改善箇所説明図

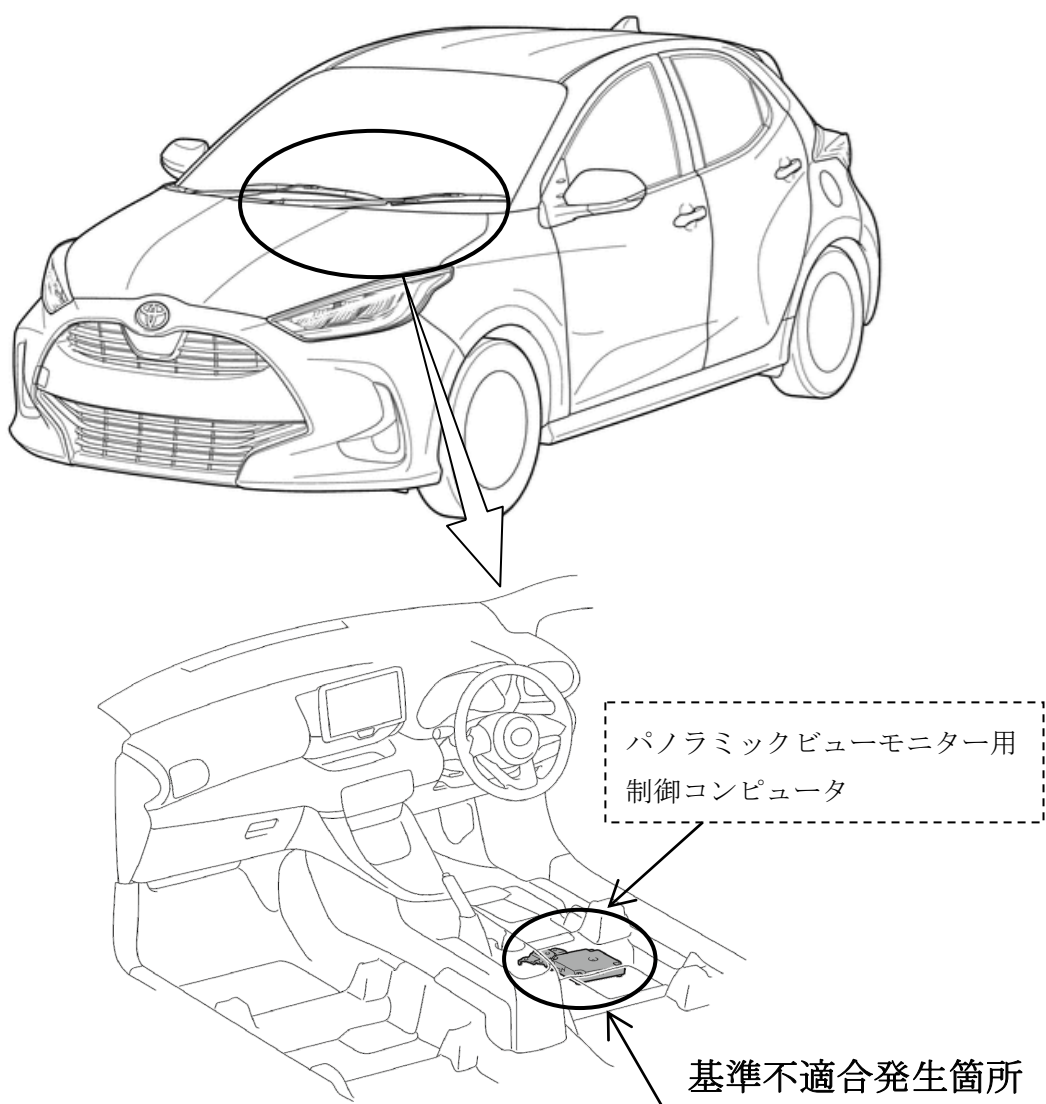
パノラミックビューモニターにおいて、制御プログラムが不適切なため、カメラ映像が停止し、車両周辺が確認できないことがある。そのため、車両左側の視界が確保できないおそれがある。

全車両、パノラミックビューモニター用制御コンピュータのプログラムを対策仕様に修正する。
